工程指示 / 要求簡箋(E.I.)

工程指示編號：EI / 3523 / 21

工程編號：J - 852

工程名稱：亞皆老街中電

名稱	鋁板拆圖	制圖	吳祚瑜	2020.09.29	修改		
材料	2mm鋁板板	復核			日期		
顏色	UCT201498XL-3	批准			圖號	DT-LB12

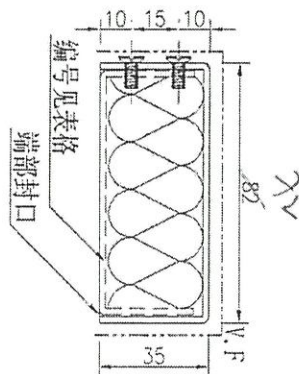
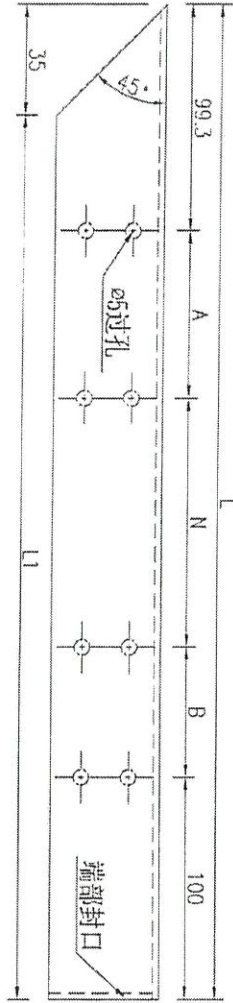
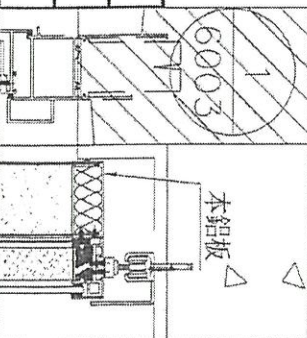
1/603/F3A 取外備重做

名稱	鋁板拆圖	制圖	吳沛瑜	2020.09.29	修改		
材料	2mm鋁板板	復核			日期		
顏色	UCT201498XL-3	批准			圖號	DT-LB12a

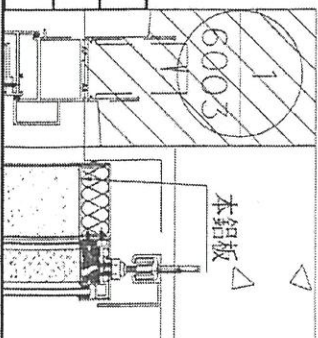
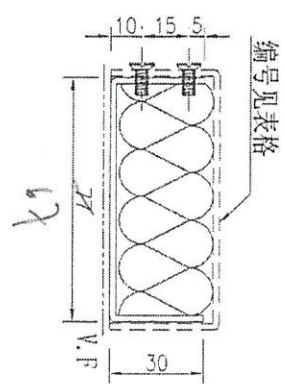
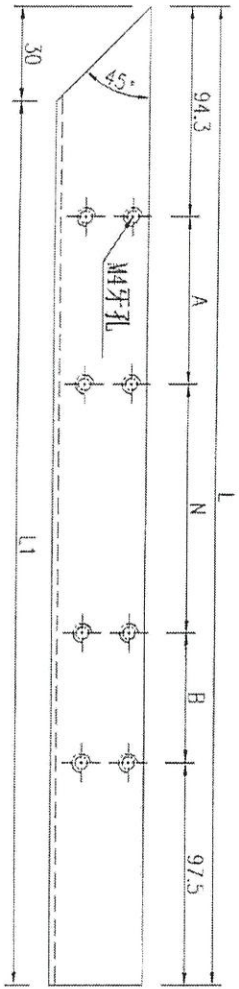
4/23/73A 取齊重做

名稱	鋁板拆圖	制圖	吳祿瑜	2020.09.29	修改		
材料	2mm鋁板板	復核			日期		
顏色	UCT201498XL-3	批准			圖號	DT-LB35

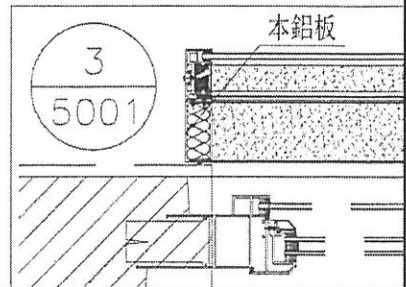
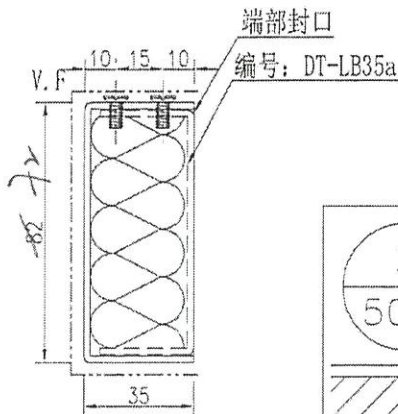
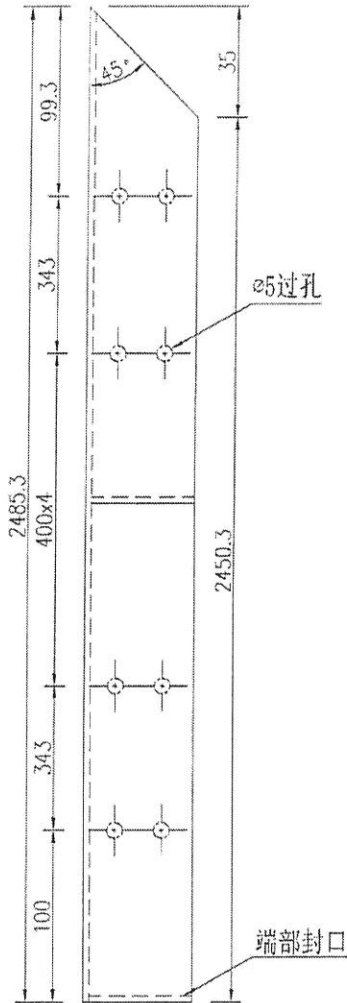
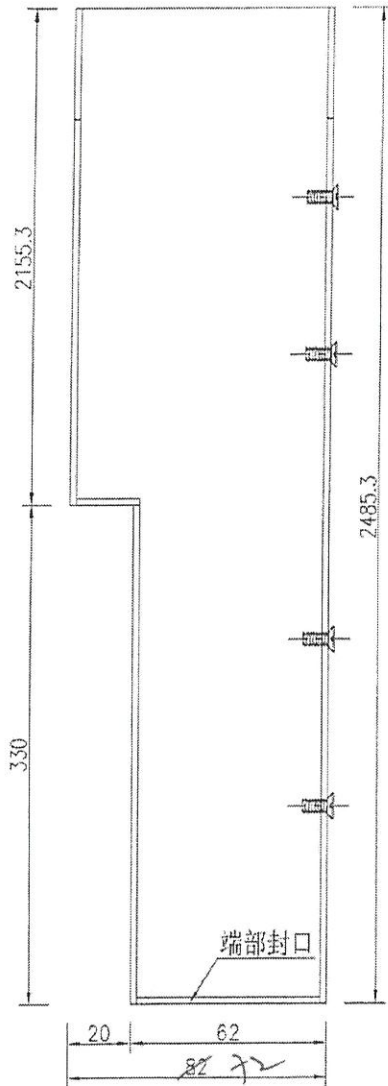
~~+W3/T3A~~

取消重做.

名稱	鋁板拆圖	制圖	吳祿瑜	2020.09.29	修改		
材料	2mm鋁板板 1mm Pomute	復核			日期		
顏色	UCT201498XL-3	批准			圖號	DT-LB35a	X

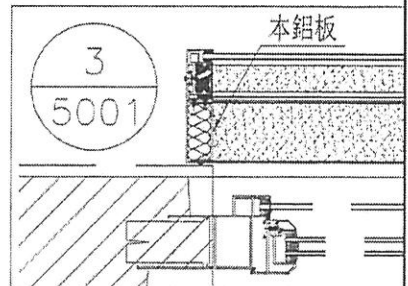
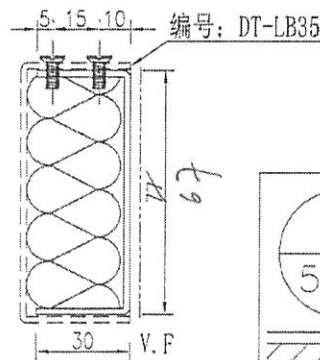
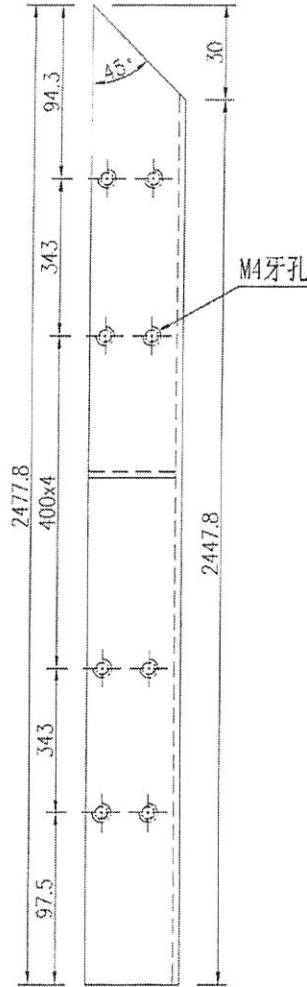
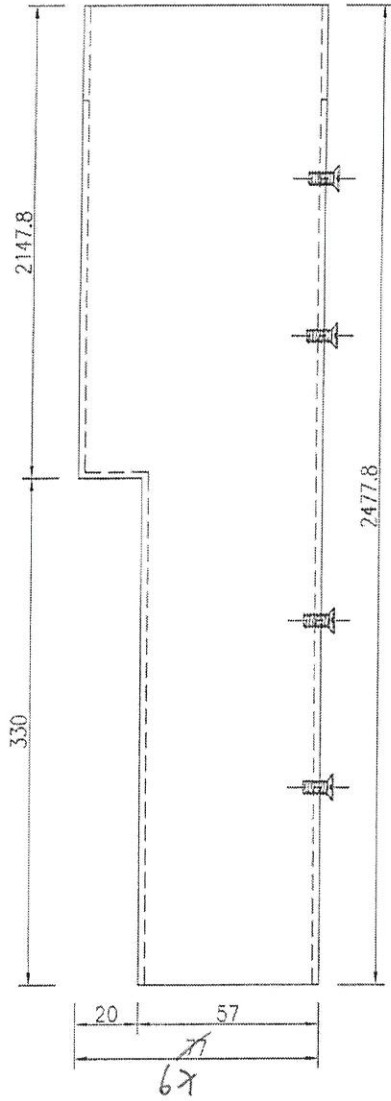
1/W3/T3A

取消重做

名稱	鋁板拆圖	制圖	吳祿瑜	2020.09.29	修改		
材料	2mm鋁板板	復核			日期		
顏色	UCT201498XL-3	批準			圖號	DT-LB09

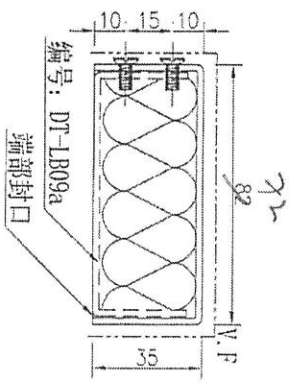
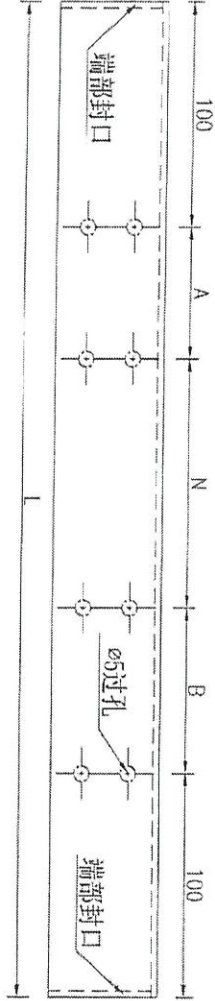
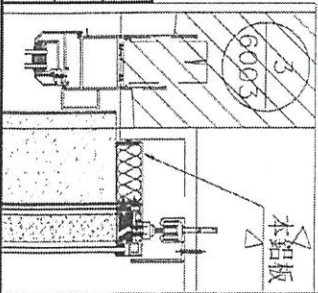
2/w3/T3A
1192

名稱	鋁板拆圖	制圖	吳祿瑜	2020.09.29	修改	
材料	2mm鋁板板	復核			日期	
顏色	UCT201498XL-3	批準			圖號	DT-LB09a

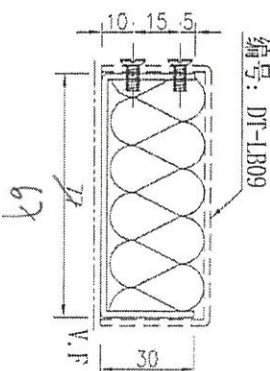
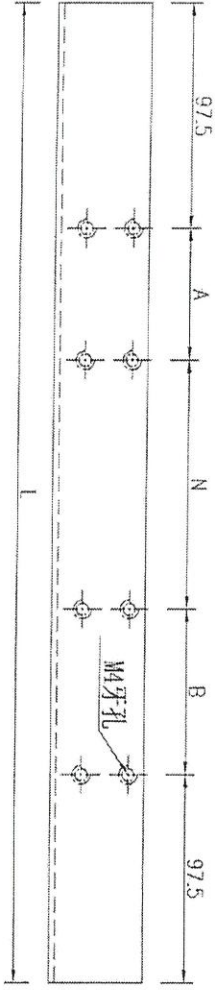
2/w3/T3A
1167
